**REVICIONES Y MODIFICACIONES DEL
PROYECTO.**

DISEÑO ARQUITECTONICO IV

PRIMER REVICION

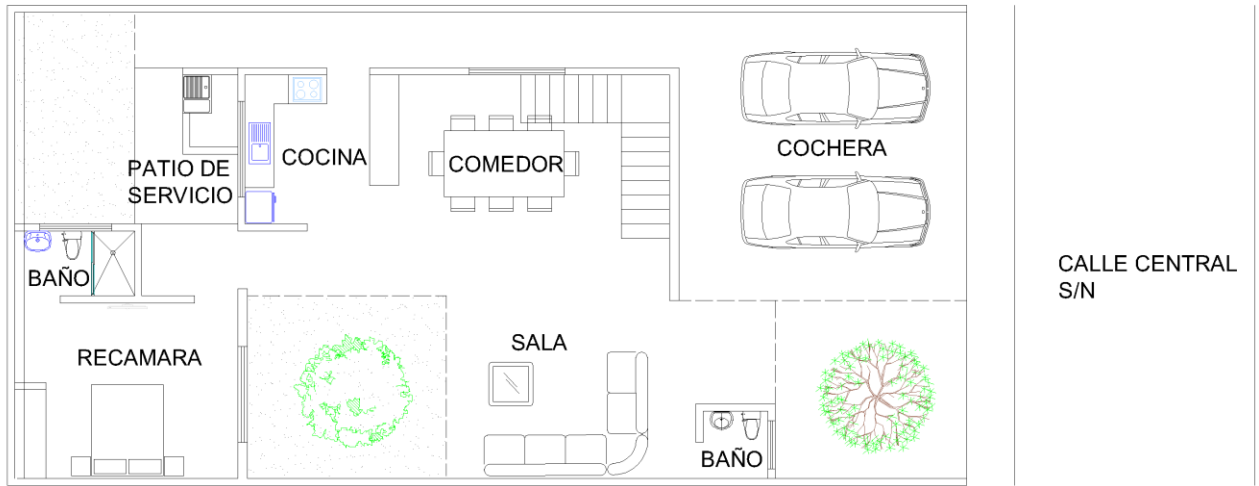
La primera propuesta hacia uso de toda la parte frontal para la cochera, así también las escaleras eran de forma convencional, sala y comedor cerca una a otra, con un pasillo de servicio, para permita la entrada de individual ajenos y evitar que este por los espacios privados. El cual estará ventilado por el vacío que se colocará en el centro.

La primera propuesta del concepto era la cueva, pero está demasiado exagerada, por lo que pienso cambiarlo por el "cenote", esto se debe al ya mencionado vacío que permite la entrada de luz, aunque aun falta evolucionarlo.

En la segunda revisión con forme a lo que hizo mención de poner la cochera junta, ubicarla recamara y patio de servicio, a si también acomodar los muebles, se le presentó como se mostró en la imagen anterior. Se Retomando las bases de la primera entrega.
